WASSMER AVIATION

BULLETIN-SERVICE N° 8

Correspond à la Modification N° 1007 ST.WA. du 28.4.72

OBJET: PLAQUETTE indicatrice du sélecteur magnétos type BENDIX

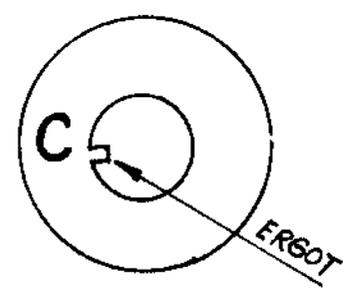
- depuis quelques années, des avions ont été équipés de plaquettes de sélecteur magnéto en matière plastique autocollante.
- Ces plaquettes n'étant pas solidaire du sélecteur, et si le sélecteur s'est déplacé (desserrage), il y a danger de circuit non coupé, bien que l'indication visuelle affirmerait le contraire.

MAUVAIS  
plaquette plastique

- 1/ Veuillez vérifier le serrage et les positions du sélecteur
- 2/ Signaler si vous êtes possesseurs d'un avion équipé de cette plaquette au Service ASSISTANCE TECHNIQUE WASSMER-AVIATION

qui procédera par retour à l'expédition gratuite d'une plaquette métallique munie d'un ergot la rendant solidaire du sélecteur.

BDN  
plaquette métallique  
ST.WA B.05 français ou anglais
